变更后

变更内容:

总平面图

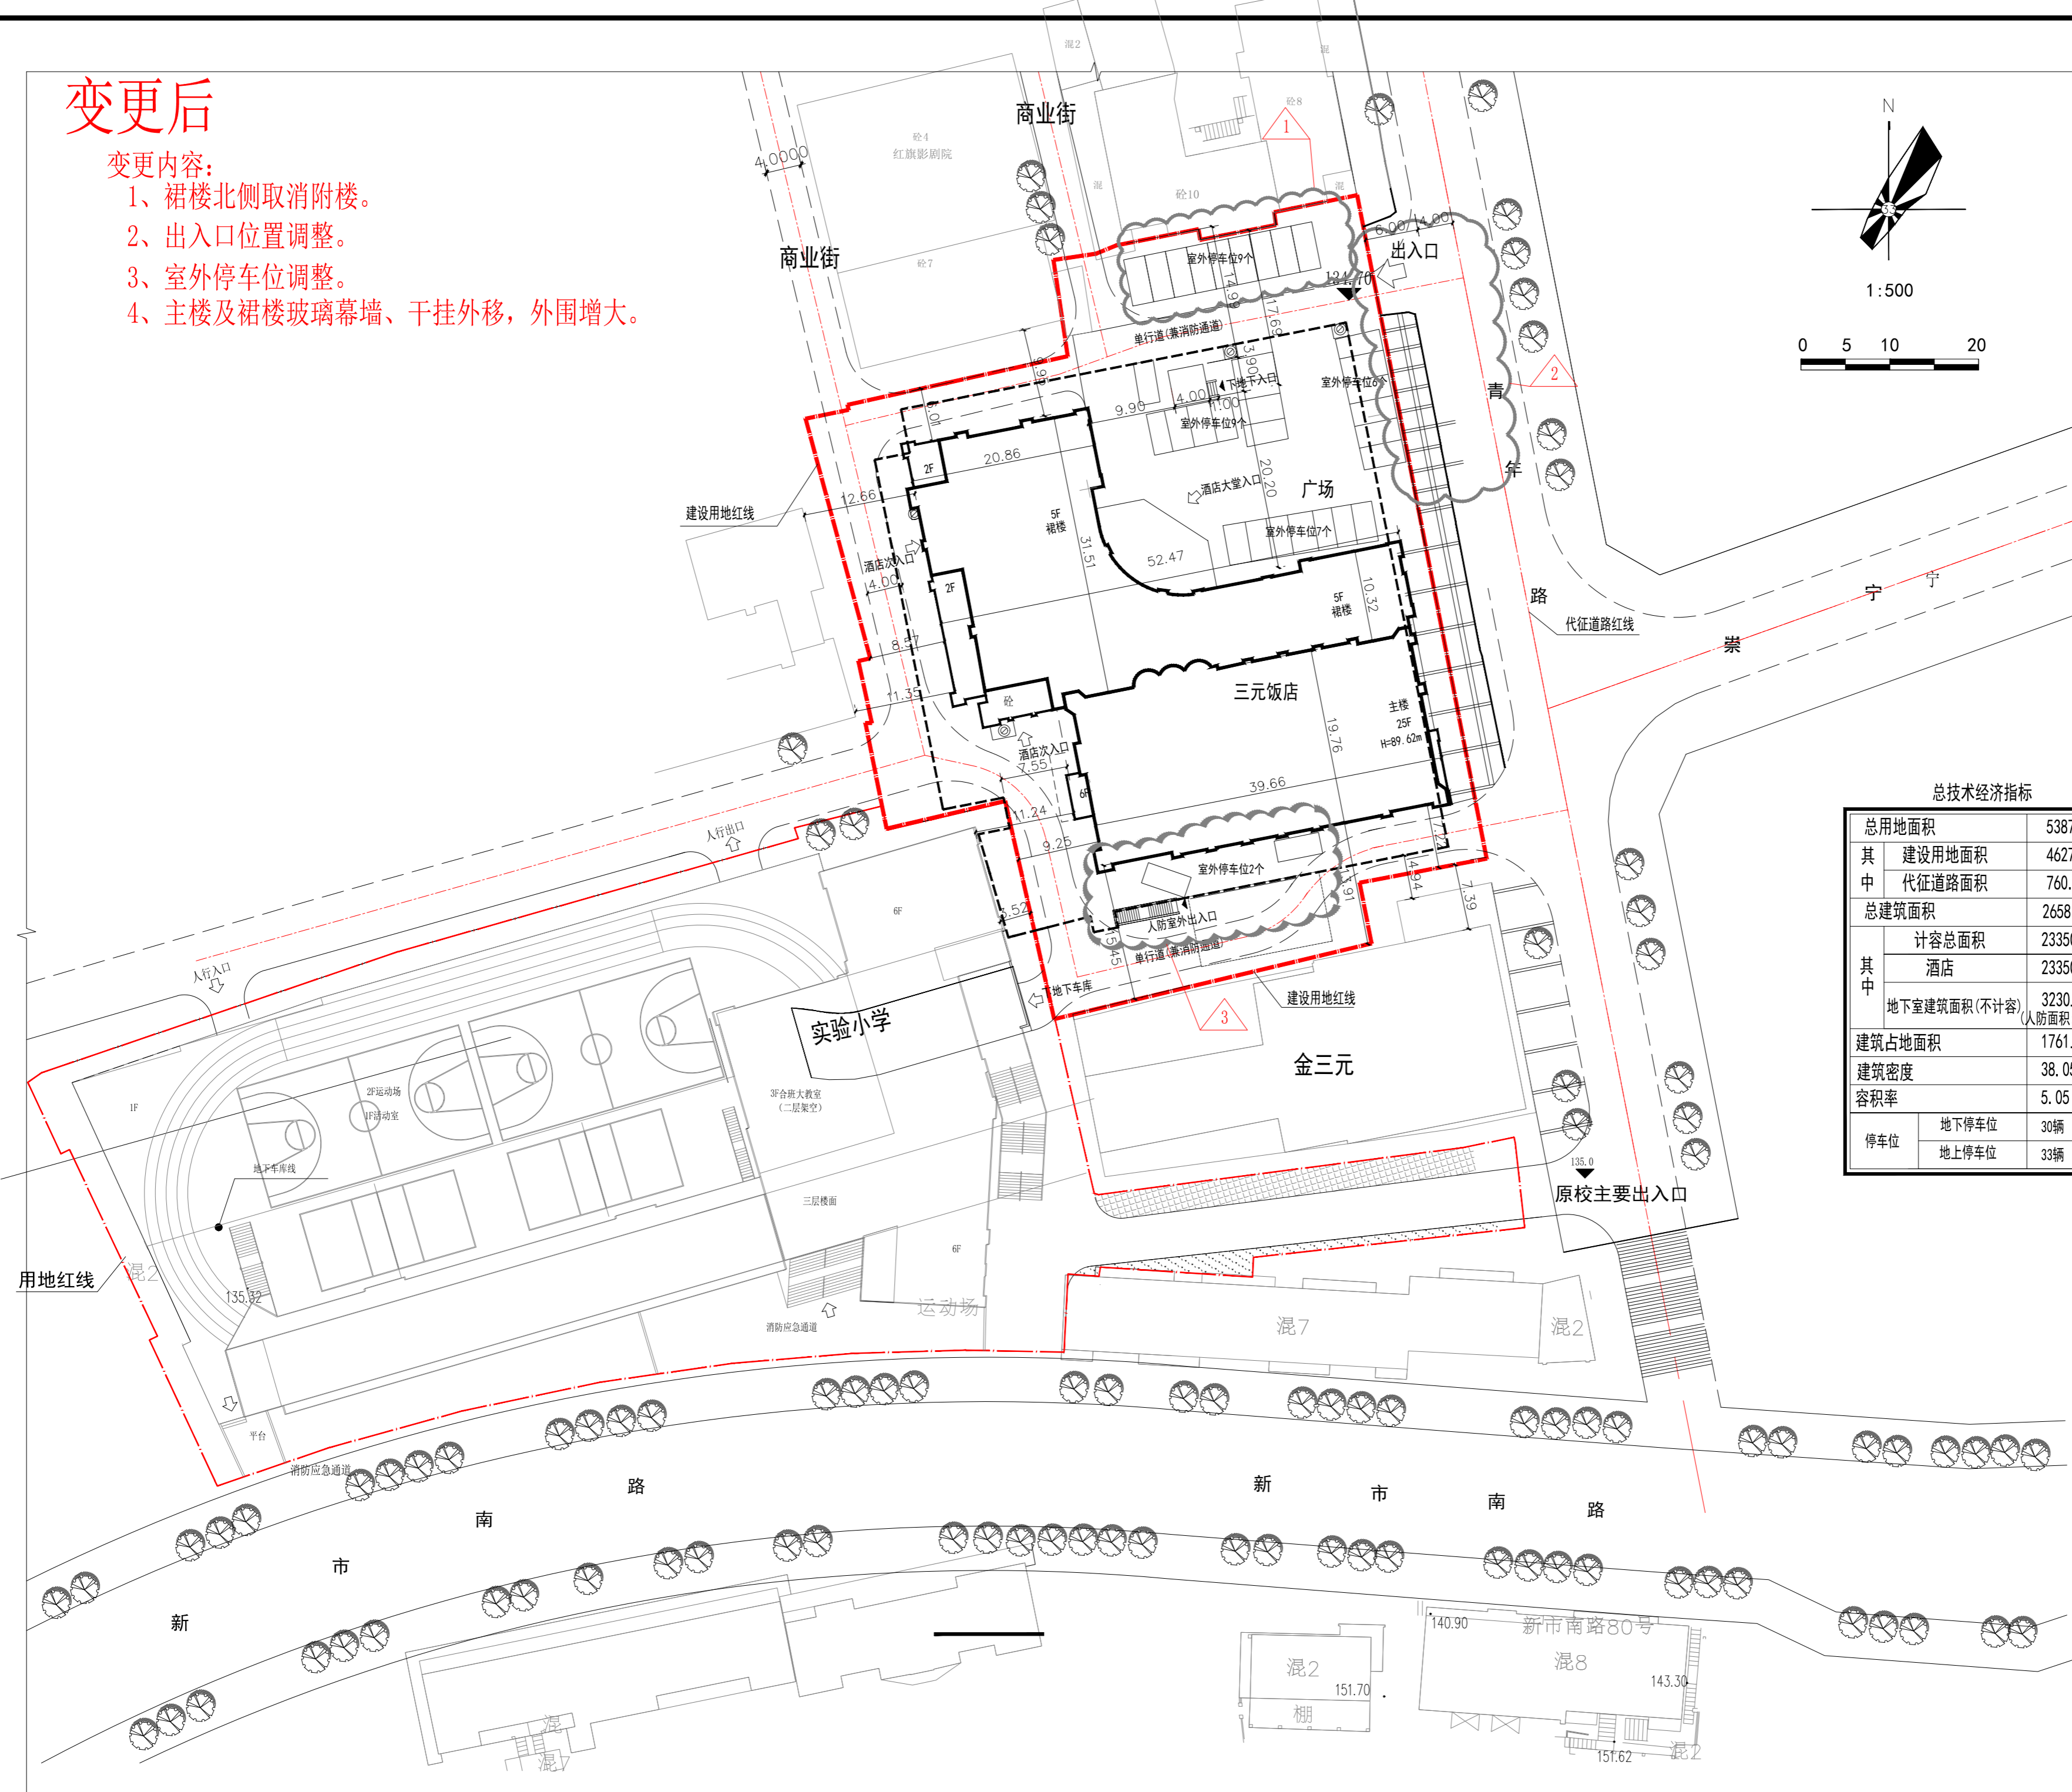
- 1、裙楼北侧取消附楼。
- 2、出入口位置调整。
- 3、室外停车位调整。
- 4、主楼及裙楼玻璃幕墙、干挂外移，外围增大。
